| Oppdrag       | <b>Leirfossvegen 71</b>                              | Dokumentkode    | 10247156-RIG-NOT-003             |
| Emne          | Endringer i reguleringsforslag. Geoteknisk vurdering | Tilgjengelighet | Åpen                             |

Figur 1 Utsnitt av illustrasjonsplan (tegning nr. L20-01 revB, datert 19.01.2024)

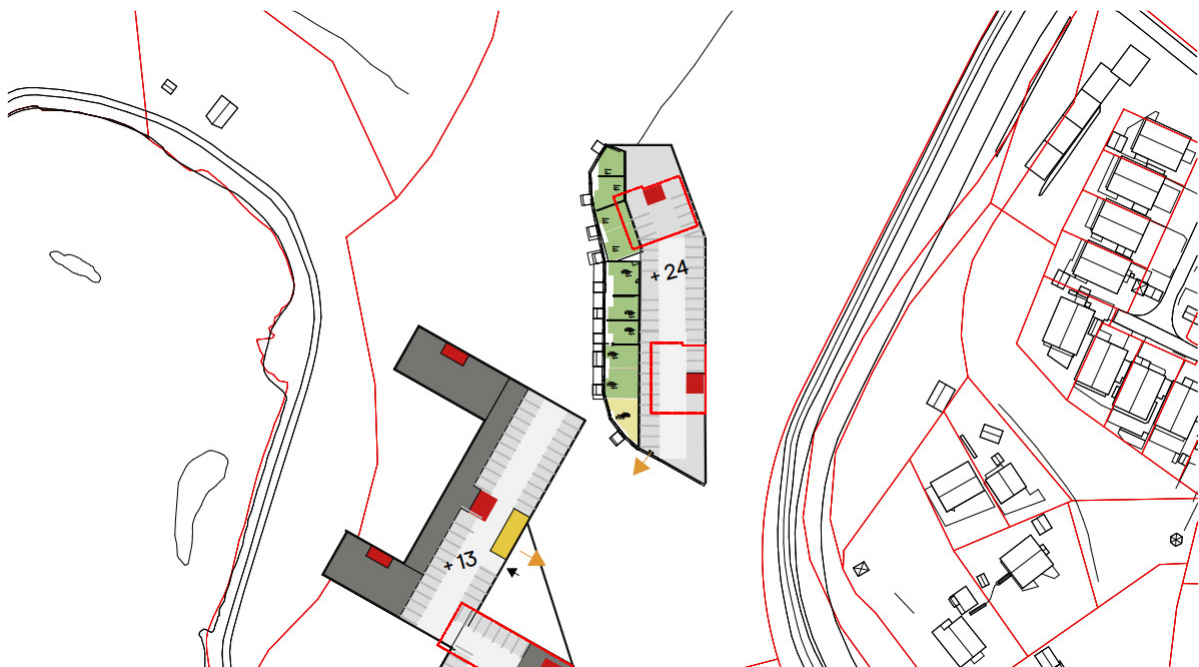
- De to øverste byggene i «Utsikten», samt parkeringskjeller under denne delen fjernes.
- Ved «Terasse N», nå omtalt som «Utsikten», planlegges 3 punkthus, med OK gulv første etasje på kote +27,5.
- Ved «Terasse N» planlegges felles sokkeletasje som vil bestå av både boliger og parkeringsareal, med OK gulv på kote +24.

Som grunnlag til vurderinger har Multiconsult mottatt oppdatert illustrasjonsplan (tegning nr. L20-01 revB, datert 19.01.2024) og plantegning parkeringskjeller (datert 22.01.2024). Det gjøres oppmerksom at grense av parkeringskjelleren som er vist på illustrasjonsplanen ikke er gjeldende. Utsnitt av mottatte tegninger er vist i Figur 1 og Figur 2.

En stor del av bebyggelsen i ravinedalen er nå fjernet og nytt forslag til bebyggelse medfører mindre terrenginngrep. Plassering av sokkeletasjen i plan og høyde medfører minimal utgraving i ravinedalen, og ny bebyggelse vil etableres lett på terrenget.

Profil B-B i /1/ er gjeldende for foreslått bebyggelse i ravinedalen. Fremtidig bebyggelse er planlagt i hovedsak over eksisterende terreng, og det forventes dermed ikke forverring av stabilitetssituasjonen. Tidligere beregninger viser at kravet til sikkerhetsfaktor er tilfredsstilt på både totalspenningsbasis ( $F > 1,4$ ) og effektivspenningsbasis ( $F > 1,25$ ) for profil B-B. Beregninger og vurderinger som er presentert i /1/ er fortsatt gjeldende for planlagt bebyggelse. Sikkerhetskravene i NVE veileder 1/2019 er dermed dokumentert oppfylt.

Samme fundamenteringsmetode som beskrevet i /1/ legges videre til grunn for ny bebyggelse i ravinedalen, og planlagte punkthus anbefales fundamentert på spissbærende peler til berg.
